Referat for Helhedsplanudvalgsmøde 96

10. januar 2022 klokken 17.00-19:25 på Galgebakkens ejendoms kontor – bestyrelseslokalet.

GALGEBAKKEN

HPU 96 Januar 2022

Omlægning af fliser i forhaver til B-Boliger

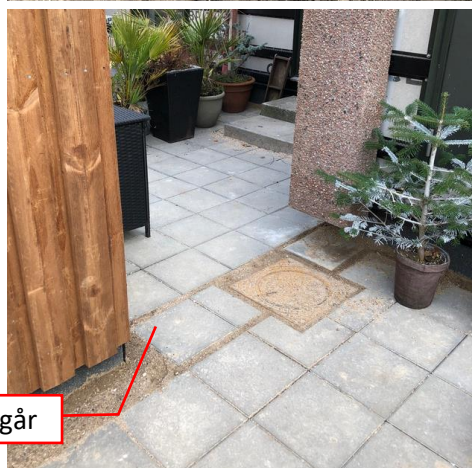
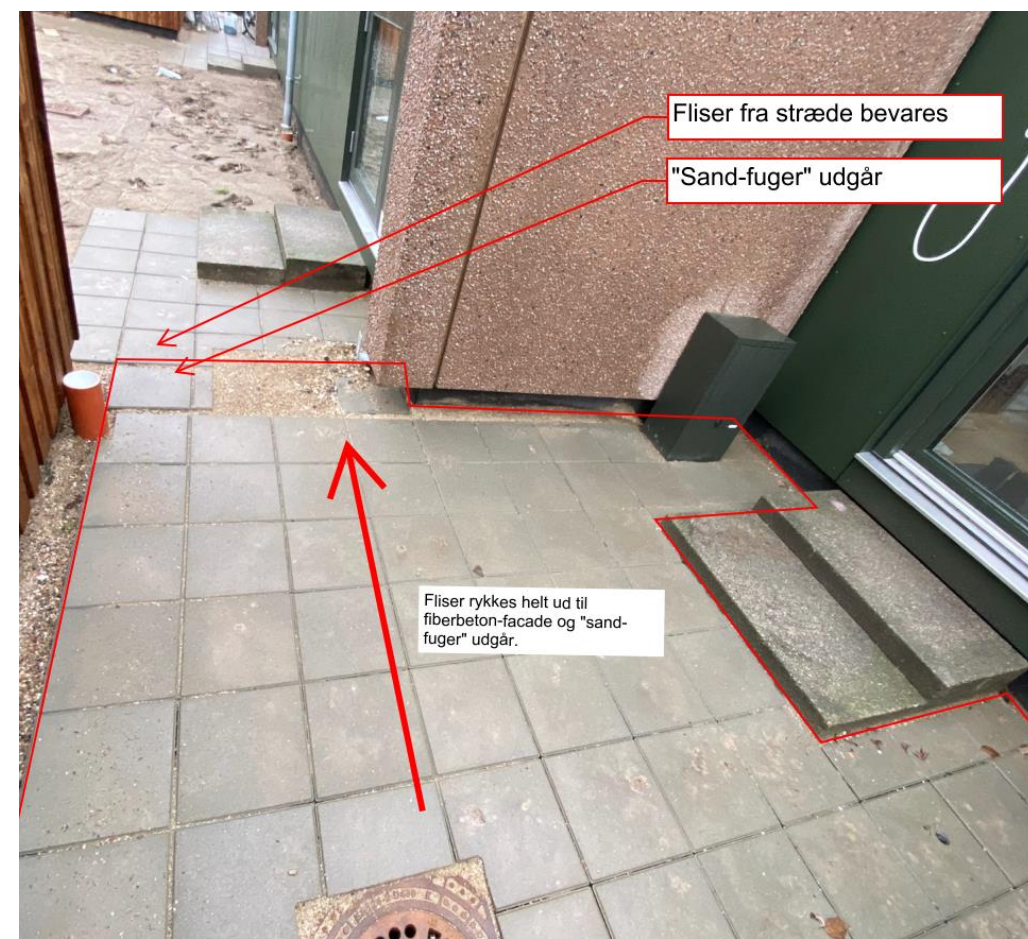
Det foreslås at flisetolerancer på langs i forhaven samles ét sted: i skellet mellem de to boliger, hvor beboere alligevel oftest opsætter hegn op.

En beboer mente at E&P bør gå tilbage og ændre de brede sandfuger – opsamle tolerancen ved skellet/nabohaven. Hvorfor skal beboerne lide over fejlene? Skrænt 1 og 3 lider med forskellige dårlige løsninger

Rådgiver skal undersøge – hvorfor er der sandfuge foran skuret – om den er nødvendig og hvorfor lige der?

En beboer spurgte til hvad det er for et mellemrum der er mellem fliser og facade ved siden af køkkendør. Rådgiver mente der skal være et muldbed.

Beslutning? Der var enighed om, at flisetolerancer på langs i forhaven samles i skel mod nabo.

- Som alternativ til den nuværende fliseudlægning som har været foreslået af Landskabsarkitekten, kan fliser foran hoveddør forskydes helt hen til facade, således at de to små flisefuger med sand "udgår" og der bliver en skåret flise i skellet ind til naboen-forhaveren i forlængelse af nedløbets placering. Det vurderes at den skåret flise bliver ca. 10-12 cm og vil visuel fungere som en skillelinje mellem de to boliger. Fliseudlæg fra stræde og foran køkkendør / køkken bevares

Fliser rykkes helt ud til facade og "sand-fuger" udgår.

Spalte med tilskåret fliser, som viser bolig skel. Bredde ca 10-12 cm

Fliser fra stræde bevares

"Sand-fuger" udgår

Fliser rykkes helt ud til fiberbeton-facade og "sand-fuger" udgår.

Mangelafhjælpning i Skrænt 1-3

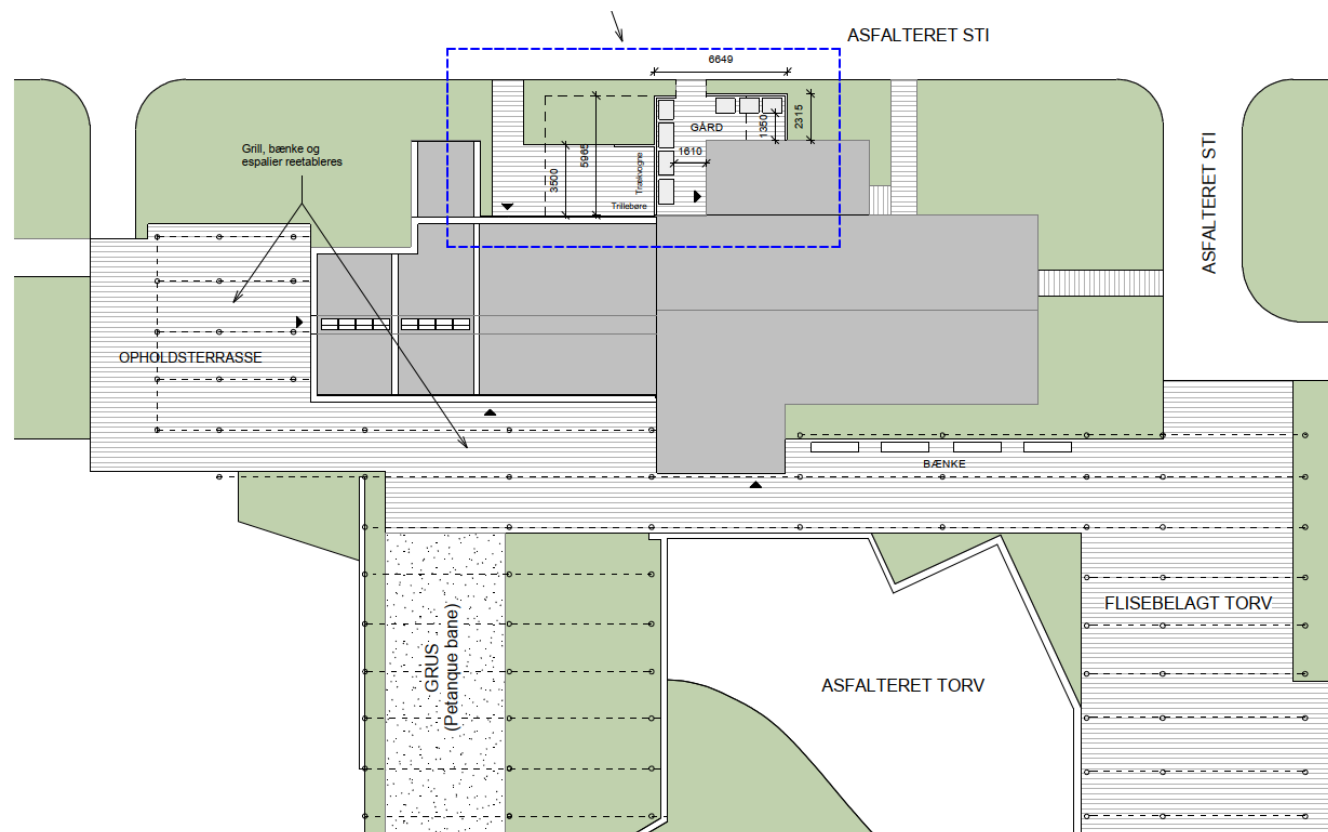
Problemer med varmestyring

KRO oplyste, at han haft møde med E&P angående varmen i de nyrenoverede boliger. E&P arbejder på en brugbar løsning for at styring af varmen, der kan anvendes midlertidigt, indtil der kommer det rigtige modul hjem. E&P vil lave en skrivelse til beboerne omkring det.

KRO og Christian fortalte, at E&P monterer en midlertidig styringsmulighed og at de afventer modtagelsen af den rigtige unit, der fremadrettet skal monteres.

- Problemer med varmestyring
 - E&P har monteret en midlertidig styringsmulighed på fremløbstemperaturen i Skrænt 1 og 3
 - D.23 januar forventer Danfoss at kunne levere det rigtig styrings-modul, som så vil blive monteret i samtlige boliger.
- Internet
 - De el-tavler som skulle forsyne el til krydsfelterne var ikke lovlige hvorfor der skal opsættes nye el-tavler. Der har derfor været nødvendigt at trække strøm fra byggepladsen, og denne forsyning har været med mange svigt. Efter jul er der blevet arbejdet på at lave en mere stabil el-forsyning indtil de nye el-tavler bliver leveret og opsat.
- Tømrer-arbejder indvendigt i boliger
 - De arbejder som ikke er kritiske, bliver udført samtidig med beboermangler
- Udvendige arbejder
 - Disse pågår fra E&P's side

Status monitorering

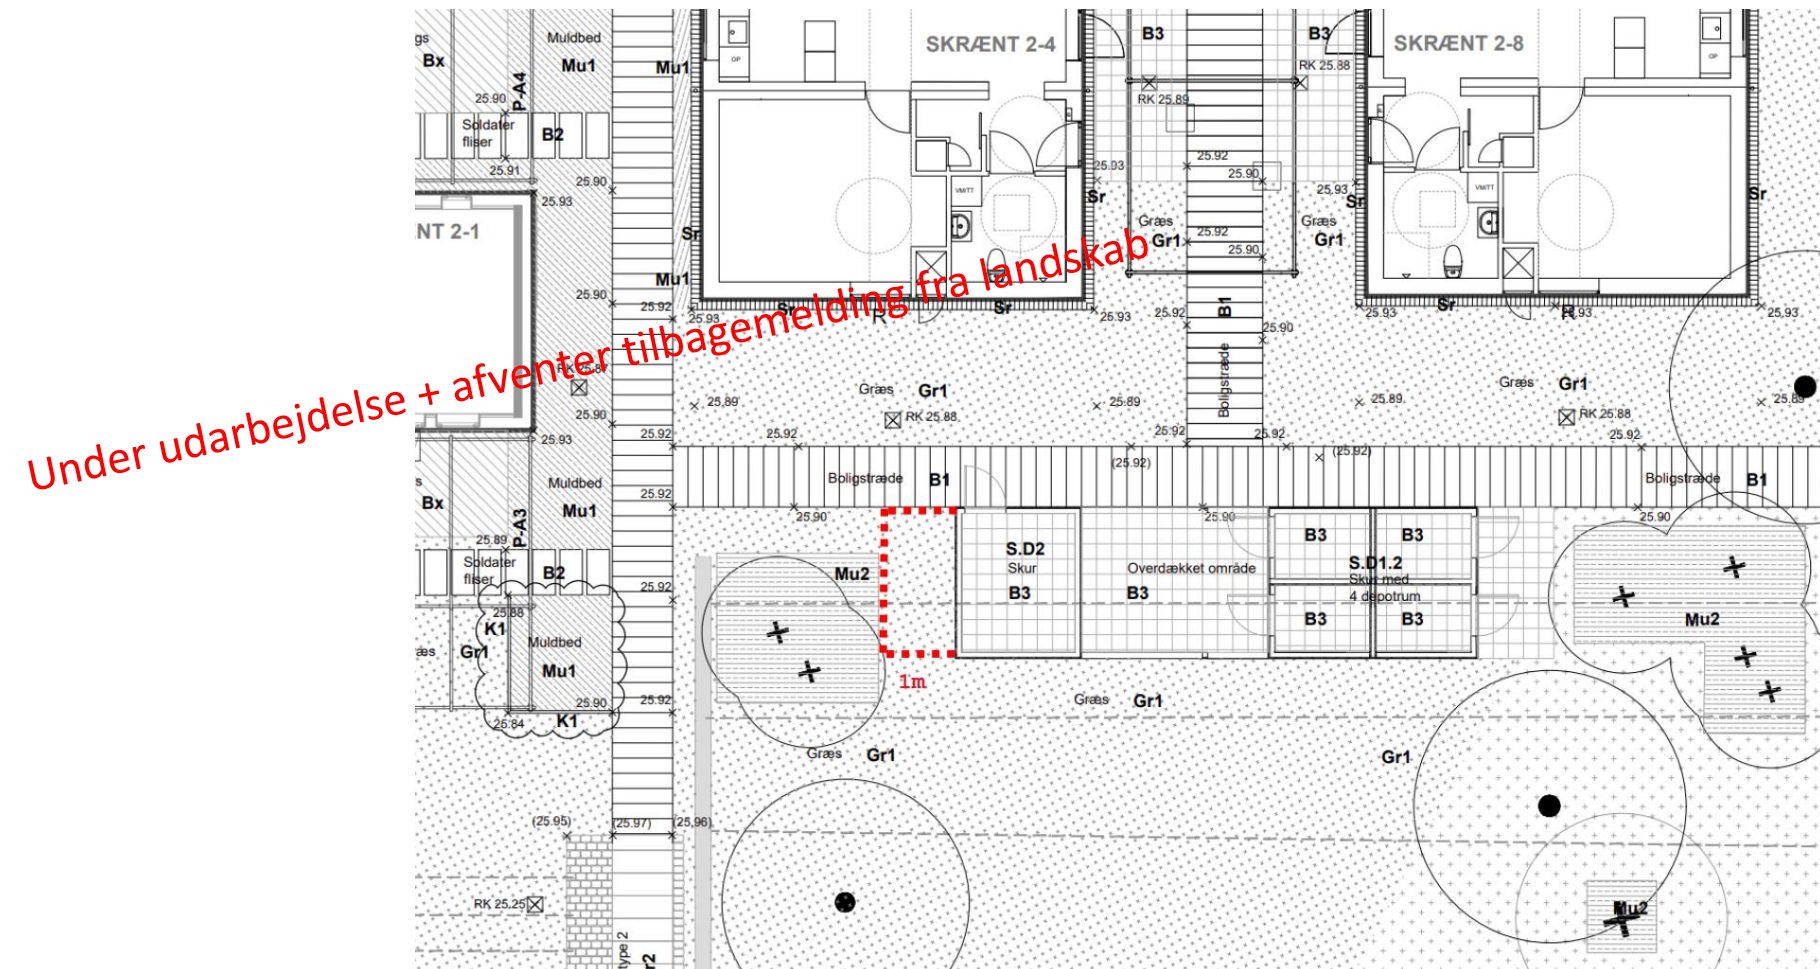
Christian undersøger, hvornår kan man få et dataudtræk for fugt/temperatur fra krybekælder

- Brunata har opsat sencore i krybekældre og indv. vægge i Skrænt 1-6
- Monitorering af prøvehuse fortsætte (der har været lidt udfald grundet strømafbrydelser da det har kørt på byggepladsstrøm)
- Brunata har haft en del udfordringer med deres sensorer, så de har skulle udskifte en hel del af de opsatte sencore. Og de rigtige sensorer har været i restordre men forventes at komme i udgangen af januar.
- Opsætning af monitorering på ventilationsanlæg pågår hos Dansk Kabel TV. Der bliver lavet et digitalt modul, hvor målinger kan aflæses på og vi/driften kan tilgå dette.
